A - Rapport de prévention incendie référence : 090107/JMN/002RP

B - Etablissement concerné : Immeuble d'appartements (Bâtiment Bas)
Rue de la Cruchenère
1450 Walhain

C - Etude réalisée le : 07/01/2009

L'étude est réalisée sur base de 3 plans datés du 15/10/2008

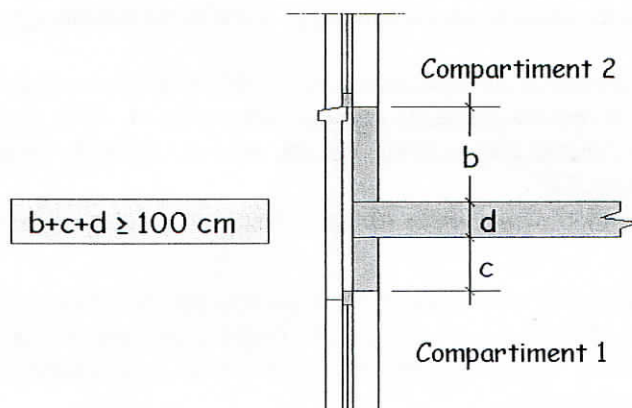
9. Afin de prévenir la propagation de l'incendie par les façades entre compartiments situés à des niveaux qui se superposent, nous recommandons la réalisation d'un élément de façade étanche aux flammes durant au moins ½ heure entre les baies vitrées et comme l'indique la figure suivante :

Cette condition n'est pas applicable au niveau intermédiaire des duplex.

Tel n'est pas le cas entre certaines baies en façade arrière.

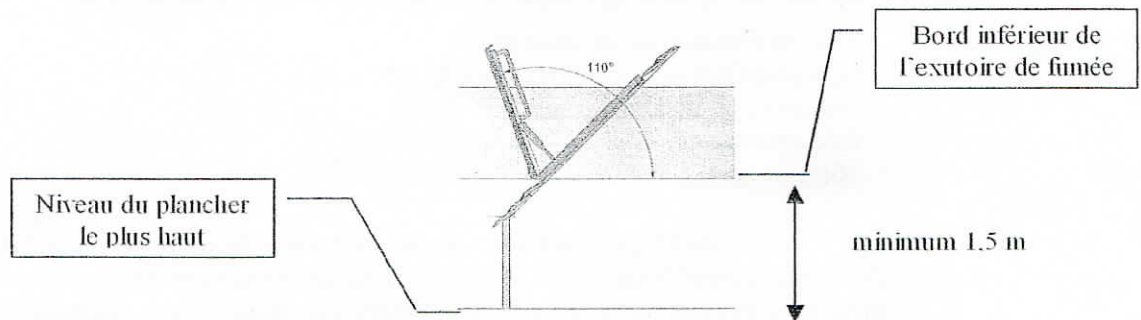
En outre, il y aura lieu de vérifier de le bord inférieur de l'exutoire soit bien placé à une hauteur supérieure à 1m50 du plancher du dernier niveau desservi (voir croquis ci-dessous).
